**Avis délibéré des Missions Régionales d'Autorité
environnementale Pays de la Loire et Normandie
sur la révision allégée du Plan Local d'urbanisme
intercommunal (PLUI)
de la communauté urbaine d'Alençon (72-61)**

N°: PDL-2021-5564

n°: Norm-2021-4137

Carte issue du rapport de présentation – page 23.

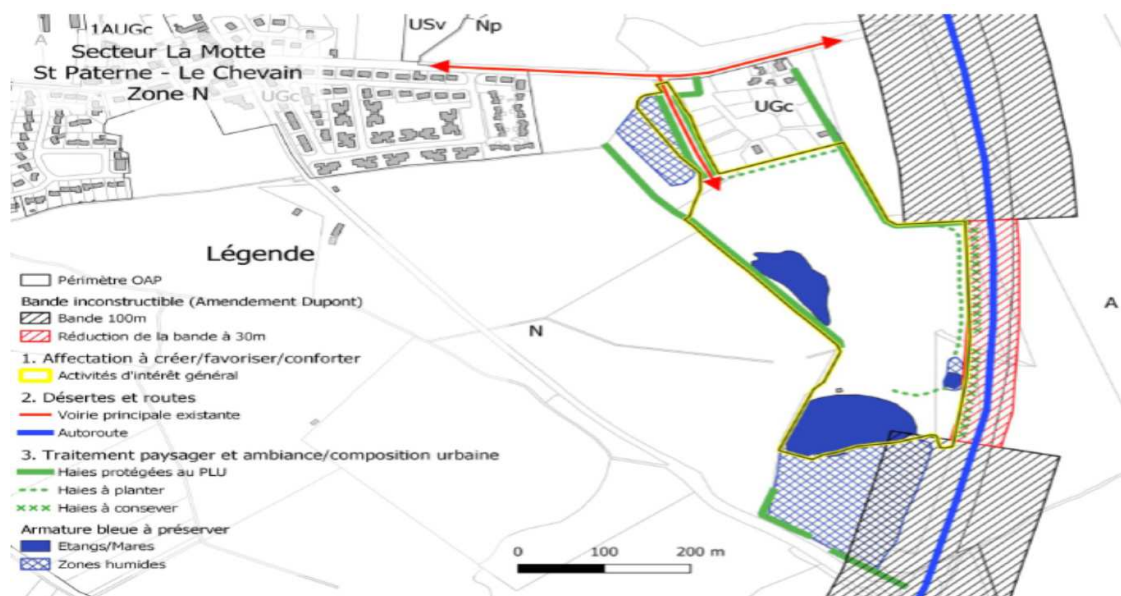
Les MRAe relèvent une incohérence entre d'une part le choix affiché par la collectivité, dans la notice de présentation de son projet de révision allégée n° 1 (cf. carte reproduite ci-dessus), de réduire des deux cotés de l'autoroute à la fois la marge de recul imposée par le code de l'urbanisme, et d'autre part l'ensemble du dossier présenté qui porte exclusivement sur le côté ouest de l'autoroute et la zone N où se trouvera le parc photovoltaïque motivant cette évolution du PLUi. Il est même indiqué, page 7 de la notice de présentation, « *la zone d'étude est bordée sur sa limite est par l'autoroute* » et en page 13, au sujet de la réduction de la bande inconstructible, « *cette réduction sera effective seulement le long des parcelles concernées par l'implantation du parc photovoltaïque* ». Il semble donc s'agir d'une erreur dans la transcription graphique de l'évolution envisagée ; la suite de l'avis est basée sur cette hypothèse et suppose une mise en cohérence du dossier en vue d'une réduction de marge de recul exclusivement à l'ouest de l'autoroute.

Les MRAe recommandent que soient mises en cohérence les différentes pièces du dossier, notamment que soit rectifiée l'erreur graphique de façon à faire figurer la réduction de la marge de recul par rapport à l'axe de l'autoroute exclusivement sur sa partie ouest.
